PROYECTO :	OBRAS DE DEFENSA EN EL RIO ALMACHAR
	PROPIETARIO	ANTONIO JESUS RUIZ SANCHEZ
PLANTA GENERAL DETALLES		ESCALA:
		Varias
FECHA:	SITUACION:	Nº PLANO
JULIO- 99	TERMINO MUNICIPAL DE ALMACHAR (Málaga)	2

NOTA/SERVICIO. Nº	██████████	N/ Ref.: EXPTE	MA-26391							
Remitente:	EL GUARDA FLUVIAL: ██████████									
Destinatario:	INSPECTOR FLUVIAL									
INFORME ELABORADO REFERENTE AL ASUNTO:	-CONSTRUCCION DE OBRAS DE DEFENSA SOLICITADO POR D. ANTONIO JESUS RUIZ SANCHEZ									
CAUCE:	M.I. RIO ALMACHAR y M.D. Aº JIBARES					MARGEN:	IZQUI. Y DERECH.			
LUGAR o PARAJE:	LOMAS DE CUTAR Parcela 70 Polígono 02					TERMINO:	ALMACHAR			
Coord. UTM: Rio Almachar Aº Jibares	Datum:	ETRS89	Huso:	30	X:	393888 393887	Y:	4074655 4074745	Z:	115 120

Fotos anexas al Informe del Expte. **MA-26391** Fecha 28/11/2018

EXPEDIENTE	Nº	FECHA INFORME	T. MUNICIPAL:
MA-26391	G-542/18	28/11/2018	ALMACHAR

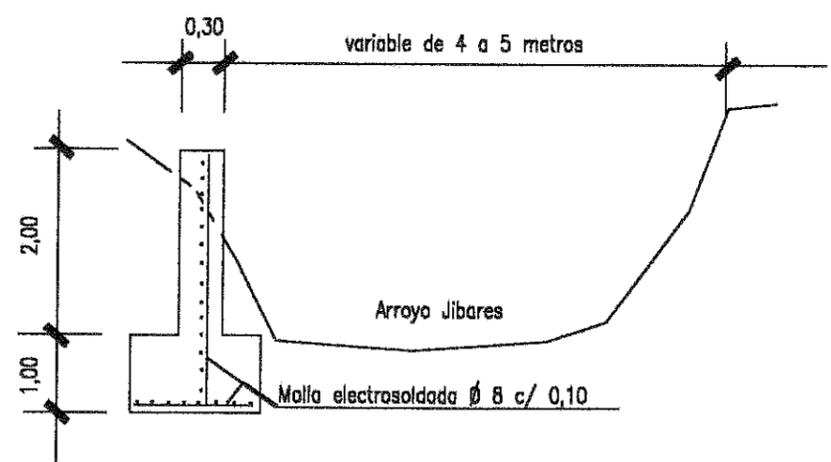
-Desde el punto de vista hidráulico y "salvo informes técnicos en contra" estas actuaciones, en principio no modificaría la dinámica fluvial, ni el normal desagüe del cauce y no reduciría la sección hidráulica del mismo,

-Siempre que las citadas obras queden incrustadas en el talud existente en la margen y/o se adapte a la topografía natural del terreno

-También se comprueba que el lugar de emplazamiento de las mismas y la configuración del terreno coinciden sensiblemente con la documentación y planos aportados.
